SERVICE-INFO

Ny skruv - spännrulle 531 0342 30

LuK-AS-nr.: 531 0342 30

Bild 1: 531 0342 30

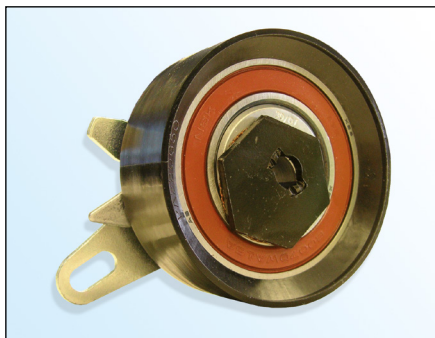
LuK-AS rekommenderar att ersätta originalskruven (**bild 2**) med den medlevererade skruven.

Åtdragsmoment: $20 \pm 1,5$ Nm

Bild 3: LuK-AS skruv

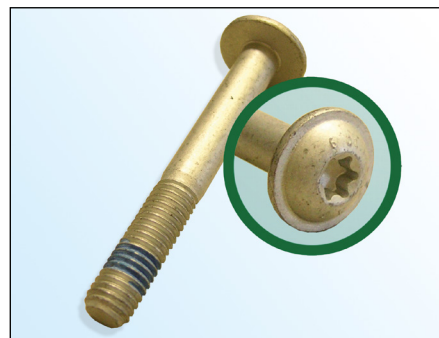
På grund av vår fortlöpande produktutveckling levererar LuK-AS en ny skruv till spännrulle **531 0342 30 (bild 3)**.

Torxskruv med plan skalle
Skruvskalle $\varnothing$ 18,5 mm
Hållfasthetsklass **10.9**
Skraven behandlad med medel för gänglåsning
Förhöjd självdragning
